改善箇所説明図

改善措置の内容

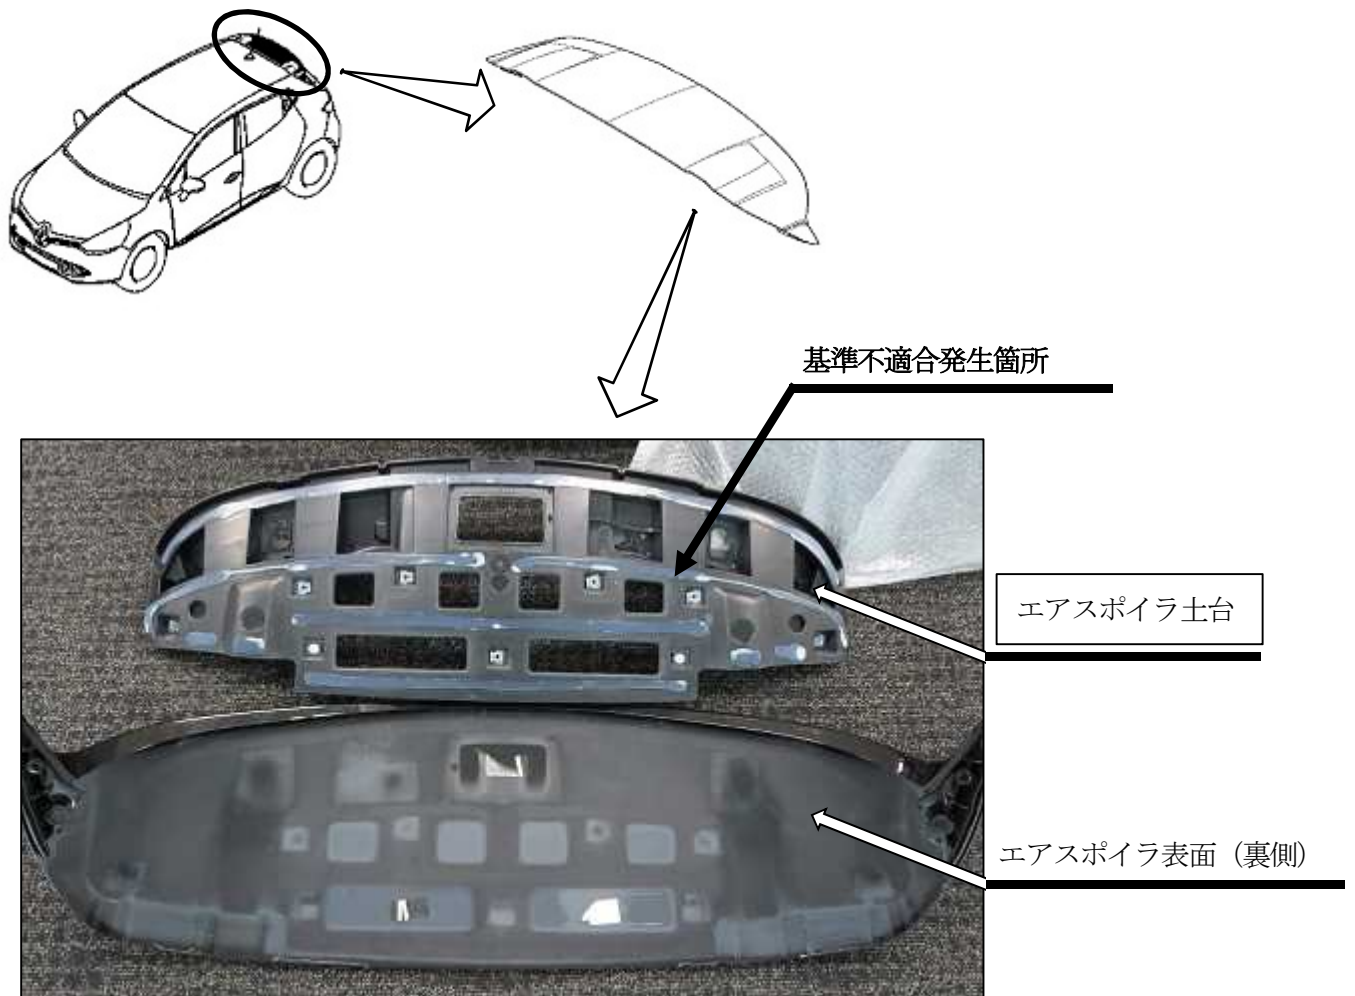
車両後部に取り付けられているエアスポイラにおいて、製造時にエアスポイラの表面と土台との接着が不均一なものがある。そのため、そのまま使用を続けると、接着部が剥がれ、エアスポイラの表面が脱落し、最悪の場合、他の交通の妨げとなるおそれがある。

全車両、エアスポイラの表面と土台の接着を確認し、剥がれが無いものはシーリング材で接着を補強する。また、剥がれがあった場合は、エアスポイラを新品に交換し、シーリング材で接着を補強する。
